## Syndicat Intercommunal des eaux de CHARBONNAT

### *Avis hydrogéologique sur la délimitation des périmètres de protection des puits de REVENA*

Jérôme GAUTIER  
Hydrogéologue Agréé  
en matière d'hygiène publique  
pour le département de la Saône-et-Loire

Rapport H.A. 08-7102-CHARBONNAT

Cliché 6 : ballon en place dans le puits

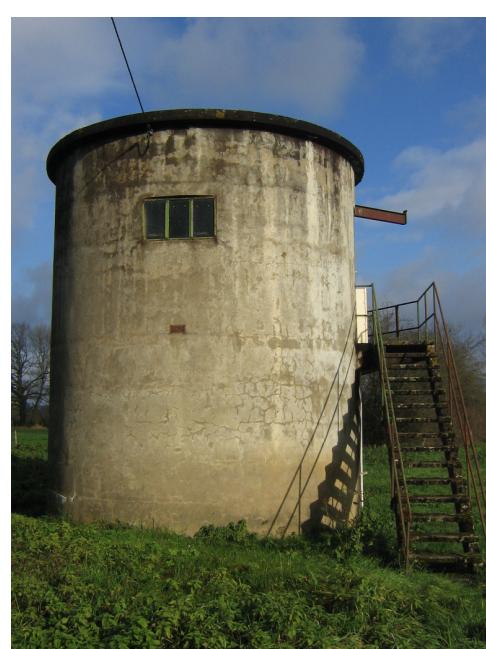
- 1- La maçonnerie de l'ancien puits semble être en bon état malgré les inondations fréquentes soulignées par des traces apparentes sur la paroi externe de l'ouvrage. **A signaler la présence d'un trou côté nord dans la maçonnerie (*cliché 1*) qu'il conviendra de reboucher. D'une manière générale, l'état de la structure béton devra être contrôlé visuellement.**
- 2- Les fréquentes inondations entraînent l'usure prématuée de tous les équipements métalliques situés à l'extérieur (échelle d'accès, plateforme).
- 3- La plateforme des équipements de pompage située en position relativement basse à l'intérieur du puits se trouve aussi fréquemment immergée, ce qui entraîne sa corrosion (*Clichés 3 & 6*). C'est également le cas pour l'échelle d'accès à cette plateforme qui de plus ne possède pas de protection antichute (*Cliché 2*).

4- Les fréquentes inondations sont à priori à l'origine d'un affouillement observé en périphérie du puits (*Cliché 4*), ce qui peut provoquer l'apparition récurrente de turbidité dans les eaux pompées et amener à une déstabilisation de l'édifice à long terme. Le passage de courants rapides en période de crue est nettement mis en évidence par la morphologie du terrain qui alterne avec des zones de surélévation et de surcreusement suivant des lignes relativement parallèles au lit actuel de l'Arroux (*Cliché 5*). La différence de dénivelé du terrain autour de l'ancien puits permet également d'apprécier de probable phénomène de turbulence au droit de l'édifice (*Cliché 7*).

**Pour des raisons de sécurité et de pérennité des installations, il conviendrait de remplacer cette échelle par une nouvelle munie d'une protection antichute ou d'une ligne de vie et d'envisager une réfection de tous les éléments métalliques, intérieurs comme extérieurs, se trouvant régulièrement immersés.**

**Il conviendrait donc de réaliser une levée de terre en forme de demi-merlon ou tumulus autour du puits. Cet édifice aura un plan incliné de rapport 1/1 à l'image de celui en place sur le nouveau puits. Il pourra être constitué de blocs, galets et graviers à granulométrie décroissante vers la surface et recouvert d'un matériau argileux étanche.**

**Figure 5 : Délimitation du périmètre de protection rapprochée sur fond cadastral**

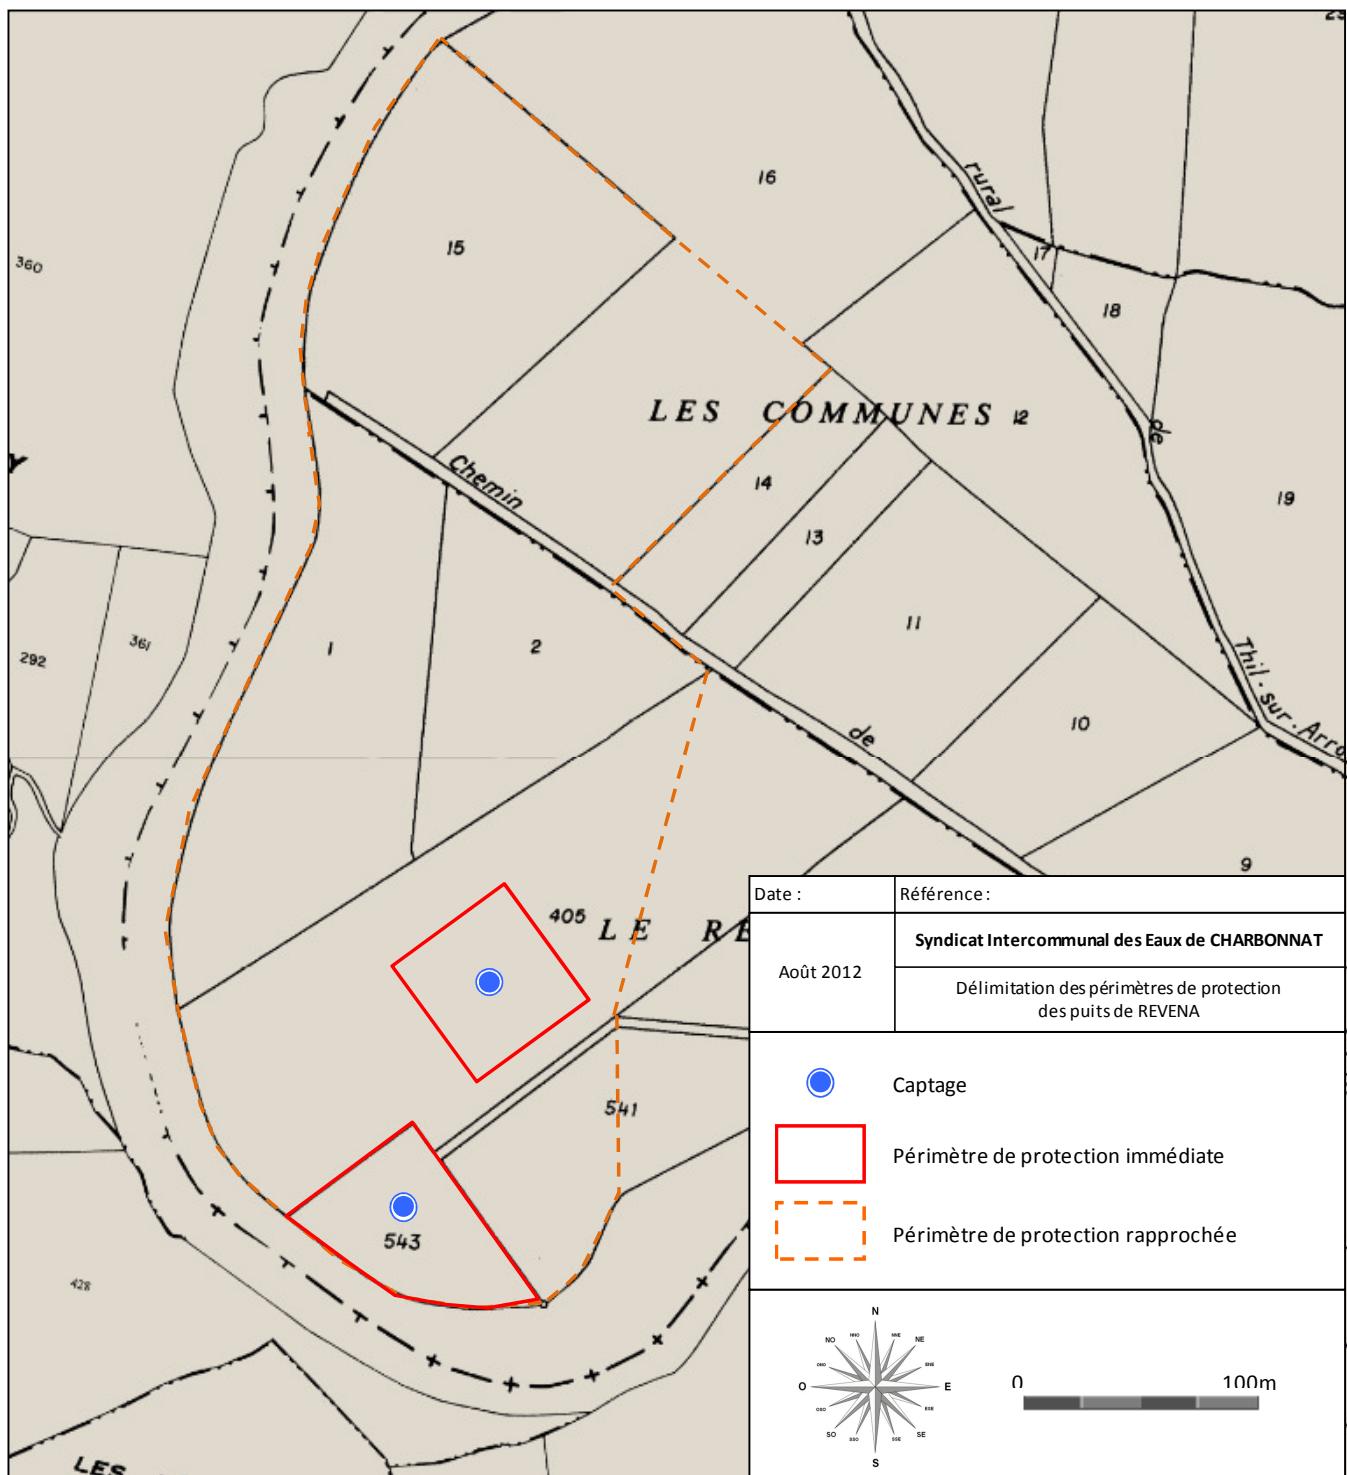
Un périmètre de protection rapprochée unique est établi pour protéger les deux puits de REVENA (FIGURE 5). Ses délimitations sont basées sur :

### 7.3.2. Prescriptions relatives au périmètre de protection rapprochée

**Figure 6 : Délimitation du périmètre de protection éloignée des puits de REVENA sur fond**  
**IGN**

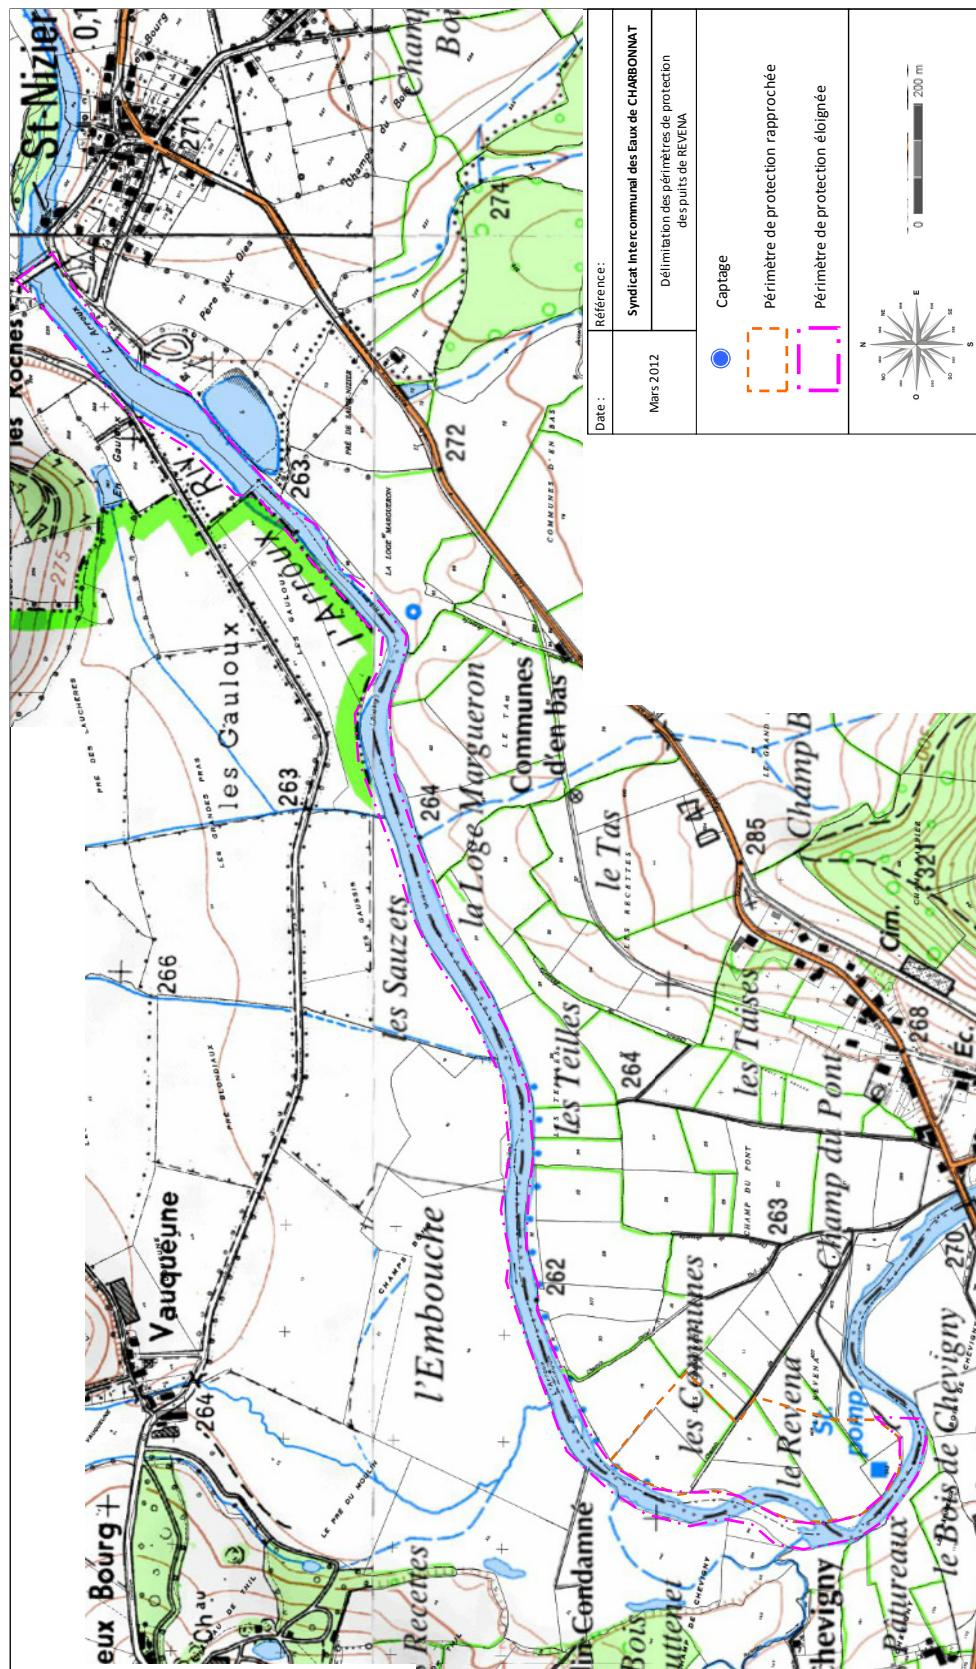
- La création de points de prélèvement dans la rivière ou dans la nappe proche (bande de 5m).
- Les travaux de modification du fil d'eau de la rivière par curage, dragage ou création de chenal par exemple.
